Sääksjärven osayleiskaava

Luonnoksesta saadut lausunnot ja mielipiteet
sekä vastineet niihin

23.2.2024

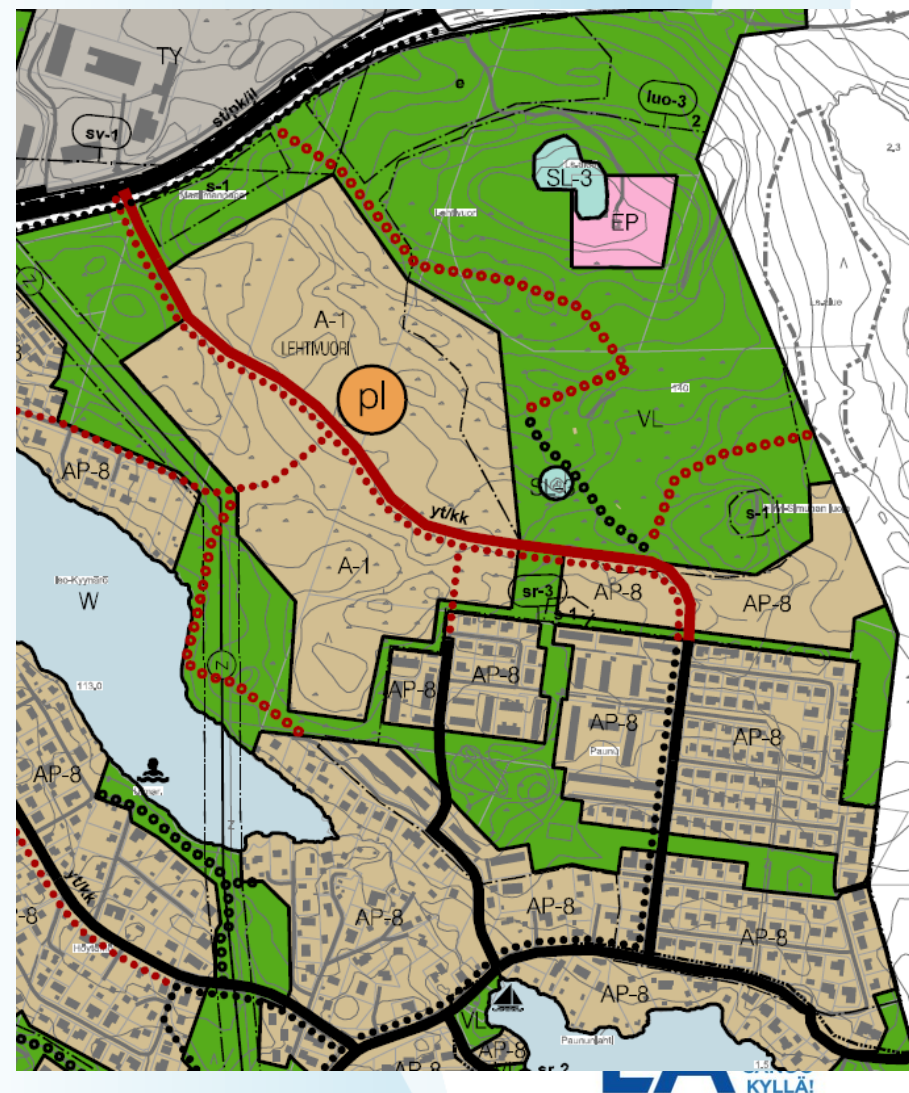
5. Palautteiden vastauksissa voisi kertoa, kuinka paljon Lehtivuoren alueelle jää vapaata metsäaluetta ulkoilua varten.

1. Lehtivuoren alue on jo nykyisessä voimassa olevassa yleiskaavassa osoitettu osin asuinalueeksi eli kunnalla on ollut jo 1990-luvulta asti ollut tavoitteena kehittää aluetta myös asuinalueena. Nämä tavoitteet eivät ole muuttuneet vuosien varrella sillä alueen sijainti on keskeinen lähellä hyviä liikenneyhteyksiä ja palveluita. Lempäälän strategisen yleiskaavan mukaisesti laajempia luontoalueita säilyy ja kehitetään luontomatkailun näkökulmasta Kirskaanniemen Valkeakosken rajan välisellä alueella sekä Kuljun ja Säijän välisellä alueella.
2. Merkitään tiedoksi.
3. Merkitään tiedoksi.
4. Kaavaehdotuksessa on osoitettu Birgitan polulle reitistö yleiskaava-alueella. Yleiskaavalle ei katkaista reitistöä.
5. Paunun ja Lehtivuoren alueelle sijoittuvan yhtenäisen lähivirkistysalueen koko on kaavaehdotuksessa 52,2 hehtaaria.

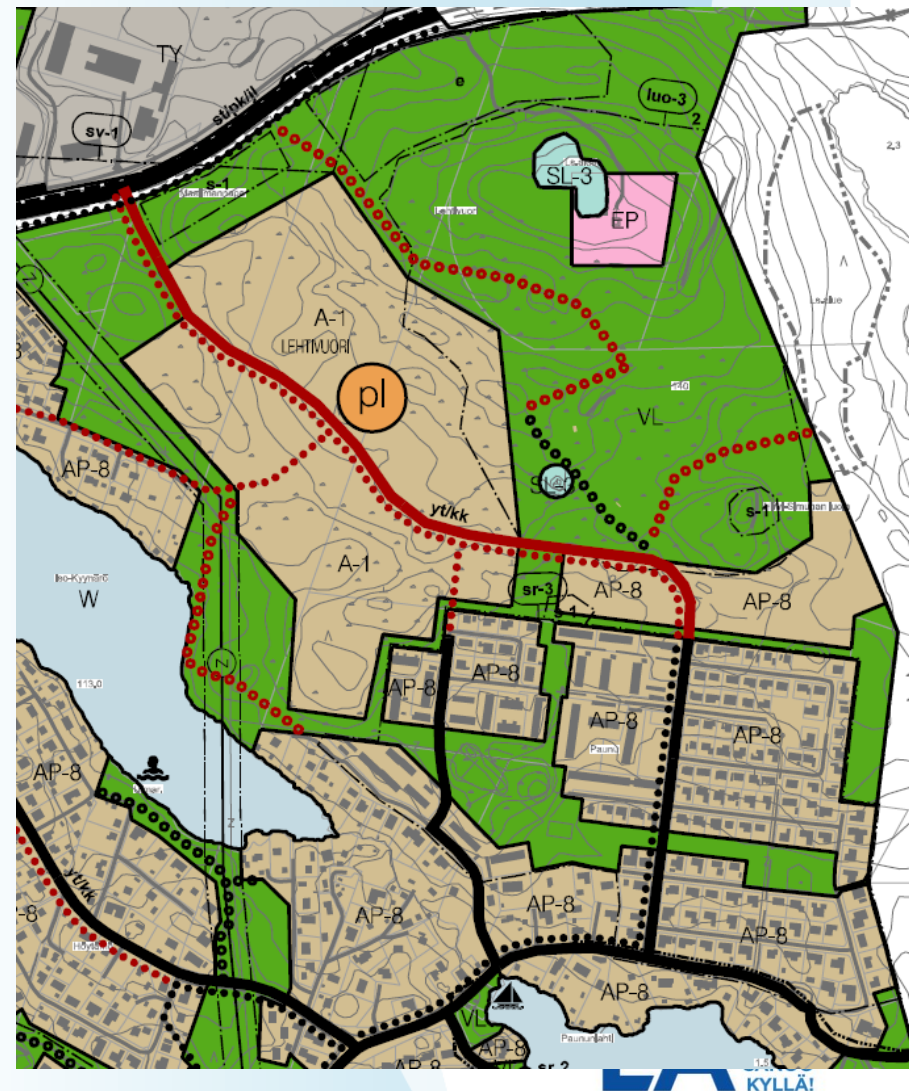
6. Lehtivuoren säästäminen kokonaisuudessaan vain virkistykseen olisi ehdottoman tärkeää niin alueen asukkaille, lähialueiden asukkaille sekä turisteille. Tehokas asuttaminen ja tie olisi kuolinisku rauhassa metsässä samoilemisen kokemukselle. Mielestäni metsän voisi pitää ikään kuin Sääksjärven puistona, koska muilta alueilta häviää kaavoituksen myötä metsää.
7. Tulevien tonttien pitää olla kauempana nykyisestä Tuiskutien asutuksesta kuin nyt on esitetty, jotta nykyinen rauha säilyisi.
8. Kaavassa osoitettu Sääksjärven ja Hervannan välinen väylä seututie/pääkatuna sekä joukkoliikenteen laatuikäytävänä. Kaavassa ei kuitenkaan ole väylän varrelle osoitettu maankäyttöä, joka on ristiriidassa väylän toiminnallisen luokan kanssa.

6. Katso vastine 1.
7. Uusien asuinalueiden rajausta on tarkistettu hiukan kauemmaksi nykyisestä asutuksesta.
8. Ruskontien varteen on kaavaehdotuksessa osoitettu uutena alueen pieni työpaikka-alue. Muuten alueella on joko luonnonarvoja tai alue toimii ekologisena yhteytenä ja lähivirkistysalueena.

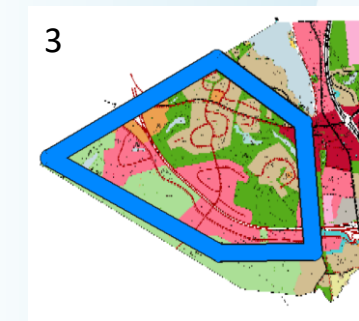
5. Ahonperälle kohdistuu jo nyt kaksi merkittävää meluhaittaa moottoritien lisäksi: Tampereentie liikenne ja pienkoneiden matala lentoreitti. Jos uusi liittymä tulee Ahonperälle täytyy myös Tampereentien meluhaitta samalla pienentää meluvälillä. Pienkoneiden lentoreitti tulisi myös siirtää etelään pois Ahonperän päältä.

1. Meluongelmat ovat Sääksjärvellä todelliset ja niiden torjumiseen tarvitaan toimenpiteitä. Yleiskaavassa voidaan vain todeta alueet, missä meluntorjuntaa tarvitaan. Valtatie 3 on ELY-keskuksen tie ja he vastaavat sen meluntorjunnasta. Heillä on käynnissä vt 3 oikaisun ja 2-kehän yleissuunnittelu, missä suunnitellaan myös meluntorjunta näiden väylien varsille. Nykyisen vt 3 varren meluntorjunta suunnitellaan erillisenä omana työnä. Lempäälän kunta pitää tärkeänä, että meluntorjuntaa edistetään lähivuosina.
2. Katso vastine 1
3. Katso vastine 1.
4. Katso vastine 1
5. Katso vastine 1. Pienkoneiden lentoreittiin ei voida vaikuttaa yleiskaavalla.

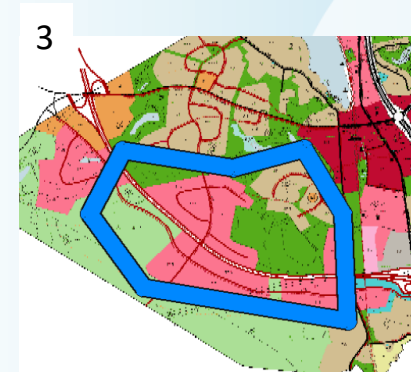
- Kakkoskehän varteen Sääksjärven lounaispuolelle on sijoitettu erilaista asumista ja elinkeinotoimintaa. Toteuttaminen tulee mielestämme sitoa juna-aseman toteutumiseen, jolloin pystytään rakentamaan kestäviin liikennemuotoihin perustuva asuinalue, kävely- tai pyöräilymatkan päässä raiteista.

- Merkitään tiedoksi.
- Jos kaikki asuinalueet osoitetaan pientalovaltaisiksi asuinalueista (AP-8), tulisi asuinalueiden laajuutta kasvattaa entisestään, jotta täytetään kaavalle annetut väestömäärätavoitteet. Se tarkoittaisi joiden muiden alueiden pienemistä. Kaavaehdotuksessa on edelleen A-1-alueita, jotta voidaan säästää enemmän metsäisiä alueita virkistykseen. Puskiaisten oikaisu on osoitettu Pirkanmaan maakuntakaavassa, mikä ohjaa Sääksjärven osayleiskaavan laatimista. Sääksjärventien päästä osoitetun kokoojakadun linjausta on muutettu niin, että kaltevuus on saatu pienemmäksi.

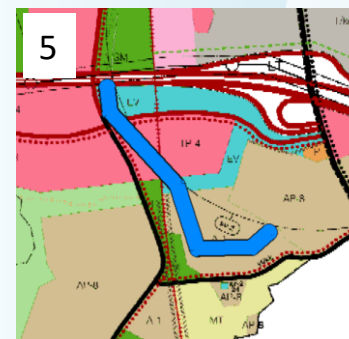
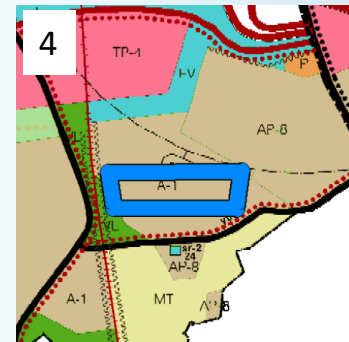
1. Uudelle aurinkoisemmalle uimarannalle Sääksjärven itärannalle peukku.
2. Sääksjärven itärannalla tulisi kulkea kävely-/pyöräilyreitti rantaa myöten Tampereen puolelle.
3. Keskustan pururata ja ulkoilureitti Rantalan saunalle katoavat. Em. Toimilla heikennetään oleellisesti koululiikunnan mahdollisuuksia eikä uusia korvaavia lähiliikuntareittejä ole osoitettu.
4. Alueen ainoa virkistyskäyttöön hyvin sopiva metsäpalsta, mitä ei saisi kaataa ja rakentaa.
5. Alueelta puuttuu kokonaan ulkoilureitti Sääksjärveltä Kuljuun. Yhtenäinen ulkoilureitti lisäisi koko alueen viihtyvyyttä merkittävästi.

1. Merkitään tiedoksi.
2. Yleiskaavaehdotuksessa on osoitettu osin kevyen liikenteen väylä osin ulkoilureitti Sääksjärven itärannalle Tampereen rajalle saakka.
3. Keskustan pururata tulee säilymään suurimmalta osin ja kaavaehdotuksessa on osoitettu ulkoilureitti Rantalan saunalle, mikä paikoin siirtyy uuteen sijaintiin tulevan maankäytön takia. Reitti tulee jatkossakin säilymään vaikka paikka muuttuu.
4. Asuinalueen rajausta on hiukan kavennettu radan suunnasta kaavaehdotuksessa. Yleiskaavan asuinaluevaraukset pitävät sisällään myös pienempiä puistoalueita. Alueen asemakaavoituksessa niiden sijainnit osoitetaan tarkemmin.
5. Alueelta on osoitettu kevyen liikenteen yhteys Sääksjärven suuntaan. Kaavaehdotuksessa on myös osoitettu ulkoilureitin lähtöpiste Houkantien ja Kannistontien risteykseen, mitä pitkin pääsee mm. Birgitan polulle.

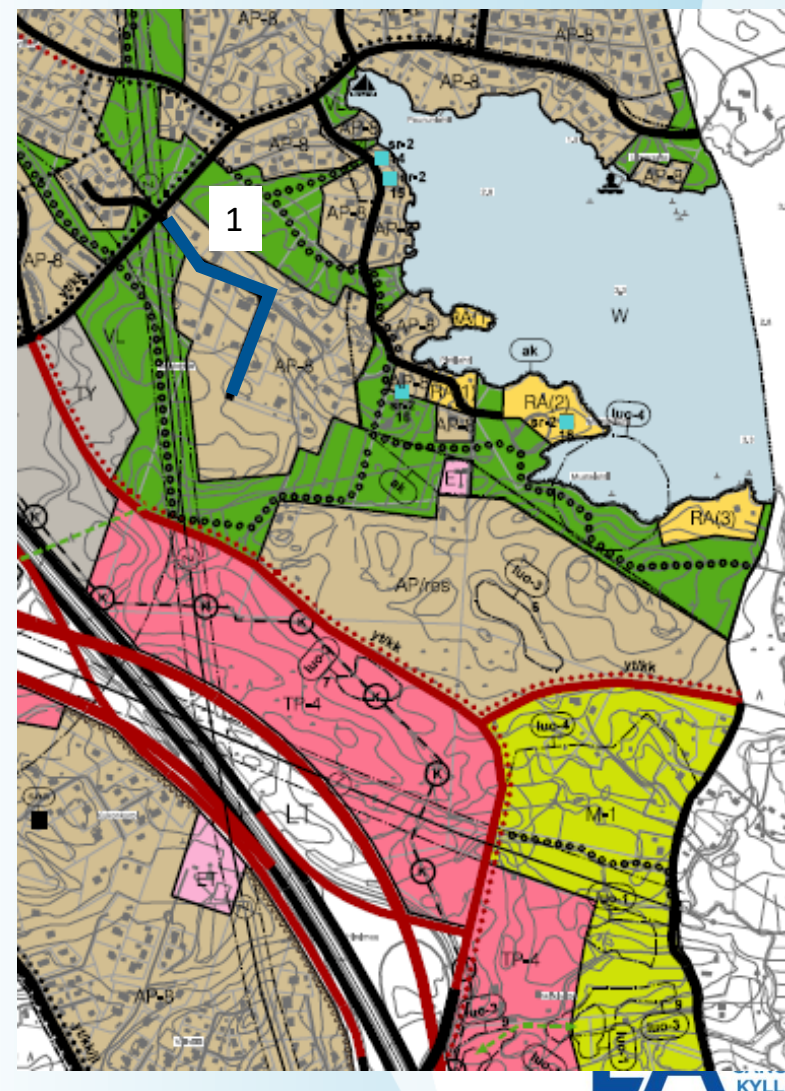
- miten kunnan kaavoituksessa ja elinvoiman suunnittelussa arvioidaan luontoarvot?
 - millä perusteella sijainti olisi elinkeino alueena niin erinomainen ja ainutlaatuinen, että ainutlaatuiset luonto- ja virkistysarvot jäävät kakkoseksi?

1. Birgitan polulle on jätetty leveämpi vihervyöhyke kaavaehdotuksessa.
2. Merkitään tiedoksi.
3. Virkistys- ja viheralueiden leveyttä on kasvatettu kaavaehdotuksessa ollen Ammejärven kohdalla n. 400 metriä ja Rajajärven kohdalla vähintään 200 metriä, mitkä varmistavat ekologisten yhteyksien toimivuuden ja lähivirkistysalueiden riittävyden.

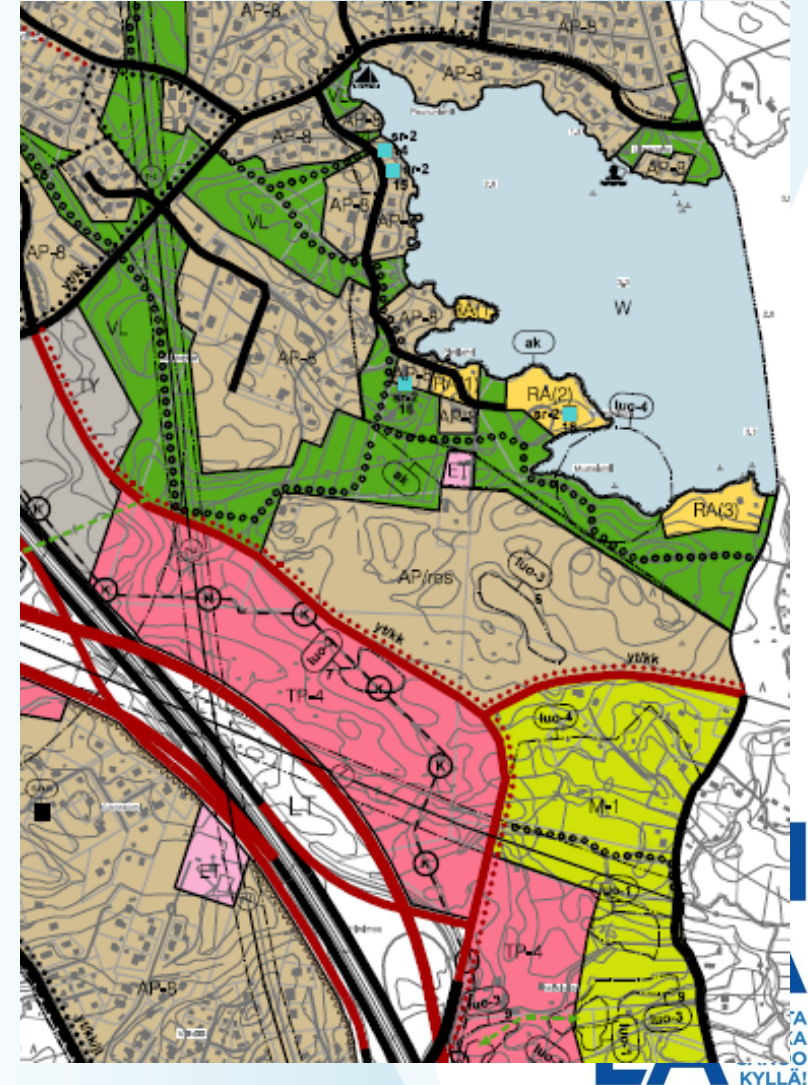
5. Ulkoilureitti Mustanniementien ja Puskiaistentien välillä tulisi toteuttaa niin, että se ei aktivoi uudelleen pihojen läpi kulkevaa liikennettä, vaan ohjaa kulkijat jatkamaan idässä Soukonlahdentielle. Myös Mustanniementien päässä luonnoksessa piirretty polun paikka johtaisi käytännössä siihen, että kulku ohjautuisi tietä pitkin pidemmälle ja näin kulku palautuisi takaisin asuntojen ja saunojen väliin. Lisäksi luonnoksessa esitetty reitti kulkee vesijohtolinjan päällä. Mustaniemi (Rakennetun kulttuuriympäristön selvitys 3.10.5 kohde 18) muodostaa koko niemen puistomaisen hoidetun piha-alueen. Luonnoksessa on polku linjattu kulkemaan pihapiirin Mustalahden rannan hoidettujen nurmikenttien ja rantaan rakennetun yksityisen uimarannan kautta. Ehdotus ulkoilureitin siirtämisestä rannasta reilusti sisämaan puolelle. Mielipiteen allekirjoittanut 8 paikallista kiinteistön omistajaa.

4. Kaavaehdotuksessa viheryhteyttä on parannettu ja laajennettu, jotta se toimii paremmin myös ekologisena yhteytenä.
5. Kaavaehdotuksessa ulkoilureitti on siirretty kulkemaan kauemmaksi rannasta ja niin, että se yhdistyy molemmista päistä nykyisen Rantalan saunalle menevään ulkoilu- ja latureittiin.

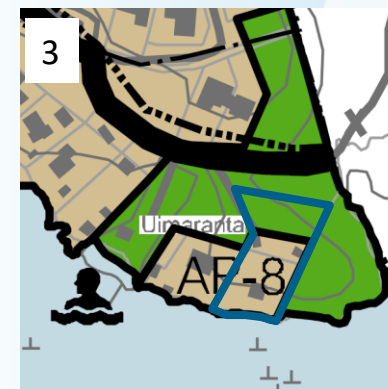
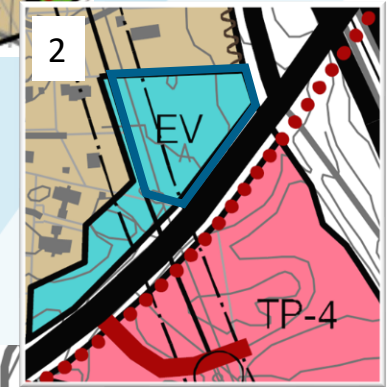
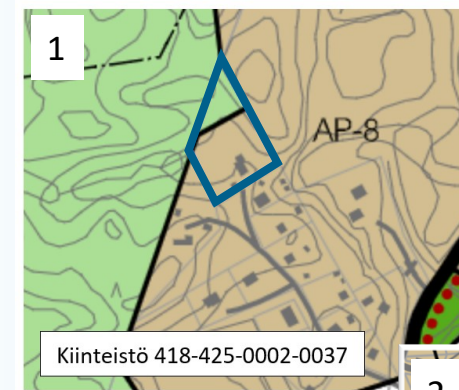
3. Omistamme Höytämönjärven rannalla tontit 418-425-5-72 ja 418-425-5-131, jotka ovat pinta-alaltaan yhteensä 3.020m². Kaavaluonnoksessa jälkimmäisestä tontista on merkitty puistoksi arviomme mukaan n. 1000 m² eli n. 60 %. Ilman tontistamme otettavaa maa-aluettakin syntyy vieressämme olevaan niemeen mielestämme riittävän leveä käytävä. Jos esim. jotkin suunnitteluohjeet edellyttävät leveämpää käytävää olemme valmiita keskustelemaan maanvaihdesta, jossa meille osoitetaan Lempäälän kunnan omistamasta tontista 5-568 meiltä otettavaa aluetta vastaava pinta-ala. Tällöin esim. meidän ja naapurikiinteistön pihaliittymä saataisiin luontevammaksi.

1. AP-8-aluetta on kasvatettu kiinteistöllä 418-425-2-37 niin, että AP-alueen koko on n. 800 m² suurempi kuin nykyisessä voimassa olevassa yleiskaavassa. Pieni osa kiinteistöstä on kaavaehdotuksessa osoitettu suojaviheralueeksi (EV).

2. Kiinteistölle 418-424-4-201 ehdotettu työpaikkatoiminto alueen koko on n. 9000 m². Tontin reunassa kulkee voimalinja, jonka suoja-alue ulottuu 23 metrin etäisyydelle voimajohtoa keskilinjasta. Todellinen tontin koko on voimajohtoalue huomioiden n. 5000 m², mikä on pienehkö työpaikkatoiminnoille. Tieyhteyden järjestäminen Syystieltä asuinalueen läpi on ongelmallinen lisääntyvän raskaan liikenteen vuoksi. Valtatien liittymästä uusi liittymä voidaan tehdä lähimmillään 200 m päähän, mikä tarkoittaa, että ehdotettu tieyhteys tätäkään kautta ei onnistu alueelle. Alueen pienen koon ja tieyhteyden puuttumisen takia alueelle ei osoitettu TP-aluetta.

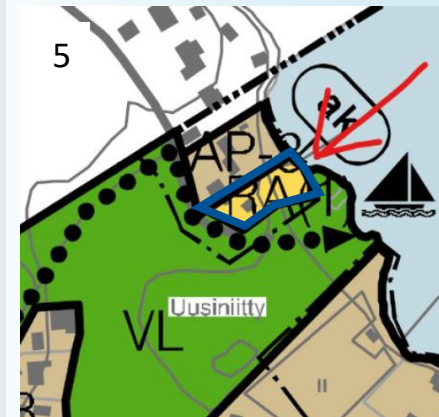
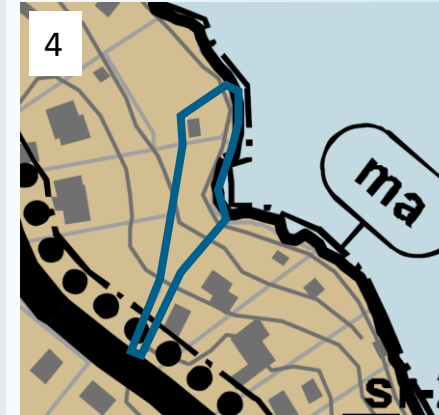
4. Osayleiskaavan luonnoksessa ei ole osoitettu kiinteistöille 418-425-878-3 ja 418-425-11-248 asemakaavassa olevaa puistoa (VP) ja venevalkamaa (LV), vaan koko alue on osoitettu asuinpientalojen alueeksi (AP). Osayleiskaavaan on merkittävä nykyisen asemakaavan mukaiset puisto- ja venevalkama-alueet.
5. Sääksjärven rannan Lempäälän puolen seitsemästä lomarakennuksesta kuudella on oyk-luonnoksessa AP-merkintä ja ainoastaan meillä on loma-asunto RA-merkintä. RA-merkintä ei ota huomioon nykypäivän muuttunutta ympäristöä eikä alueen suunnitelmia tulevaisuuden olosuhteita. Vaadimme Lempäälän kunnalta tasapuolista ja yhdenvertaista kohtelua naapureihin verrattuna korjaamalla kaavaan kiinteistöllemme AP-merkintä ja myöntämällä meille sen mukaisen riittävän rakennusoikeuden.

4. Osayleiskaava on yleispiirteisempi suunnitelma kuin asemakaava ja sen vuoksi yleiskaavassa ei esitetä asioita samalla tarkkuudella kuin asemakaavassa. Yleiskaavan aluevaraukset pitävät sisällään pääasiallisen käyttötarkoituksen lisäksi mm. katualueita, virkistys- ja puistoalueita.
5. Yleiskaavaehdotuksessa kiinteistö on osoitettu AP-merkinnällä, jonka maankäytön uudet ratkaisut, katuyhteydet ja loma-asumisen muuttaminen pysyväksi asumiseksi tutkitaan ja ratkaistaan asemakaavoituksella.
